Pytania i odpowiedzi na pytania wykonawców

I. Pytania i odpowiedzi na pytania wykonawców. Dotyczy postępowania prowadzonego pod nazwą: „Budowa remizy strażackiej wraz ze świetlicą w Książkach”.

Przewidywana lokalizacja pompy:

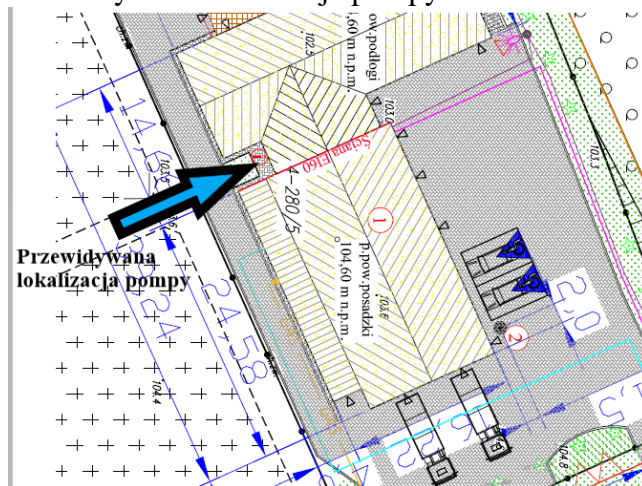
Jakie są parametry techniczne projektowanej pompy ciepła?

Jakie oraz w jakiej ilości należy zastosować materiały do montażu pompy ciepła?

Zamawiający przewiduje zmianę w zakresie instalacji: centralnego ogrzewania z projektowanego kotła gazowego na instalację pompy ciepła w przypadku nie uzyskania przyłącza gazowego z PSG.

Ewentualna zamiana polegała będzie na instalacji Pompy wysokotemperaturowej, powietrze – woda o mocy 70 kW (monoblok) wraz z dostosowaniem grzejników do przedmiotowych parametrów pompy – układ zalany glikolem.
